2026_CBS_08244 OMV_2026088985 R - aanvraag omgevingsvergunning voor de heraanleg van de parking en het rooien van bomen - met openbaar onderzoek - Gentstraat en Onze Lieve Vrouwdreef, 9041 Gent - Vergunning

- Onderwerp: de heraanleg van de parking en het rooien van bomen
- Adres: Gentstraat 2, 6 en Onze Lieve Vrouwdreef 4, 9041 Gent
- Kadastrale gegevens: afdeling 17 sectie B nrs. 1072A, 1073E, 1081C, 1715E en 1715D

Volgend verslag werd uitgebracht door de gemeentelijk omgevingsambtenaar op 24 september 2026.

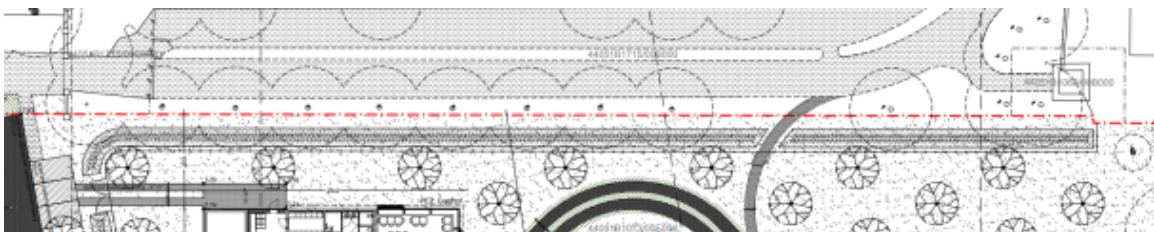
Gezien de ecologische en historische waarde van de te behouden bomen en de intensiteit van de werken in hun nabijheid, wordt deze aanvraag enkel gunstig geadviseerd op voorwaarde dat een boombeschermingsplan wordt opgemaakt door een erkende European Tree Worker, European Tree Technician of European Tree Manager voorafgaand de aanvang van de werken (cfr. de eerdere aanvraag).

De maatregelen zoals gestipuleerd in dit boombeschermingsplan zijn stipt na te leven. Het boombeschermingsplan moet vóór de start van de werken worden bezorgd aan de groendienst via groendienst@stad.gent.

Er moet een boombeschermingsplan worden opgemaakt door een erkende European Tree Worker, European Tree Technician of European Tree Manager voorafgaand de aanvang van de werken (cfr. de eerdere aanvraag).

De maatregelen zoals gestipuleerd in dit boombeschermingsplan zijn strikt na te leven. Het boombeschermingsplan moet vóór de start van de werken worden bezorgd aan de groendienst via groendienst@stad.gent.

b. Fietsenstallingen

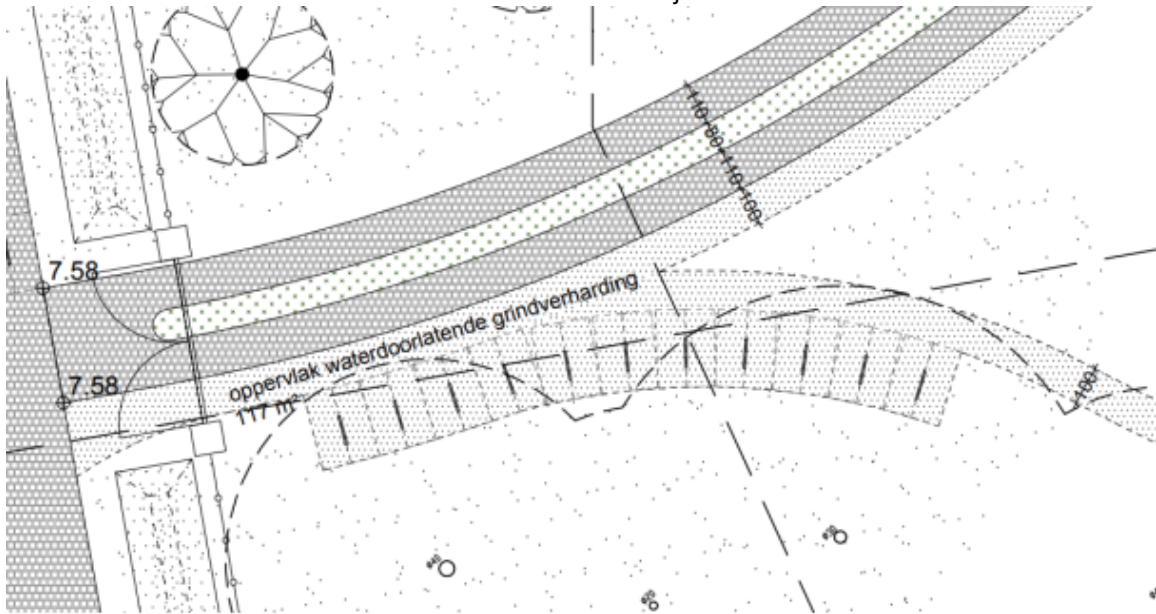
Er worden fietsenstallingen geplaatst binnen de kroonprojecties van te behouden bomen. Moeten elders voorzien worden om wortelschade te vermijden.

Deze moeten uitgevoerd worden door middel van een zuigwagen en aangelegd worden met boomgranulaat of moeten qua inplanting aan de andere kant van het pad voorzien worden. Dit wordt aangeduid op het nieuwe inplantingsplan.
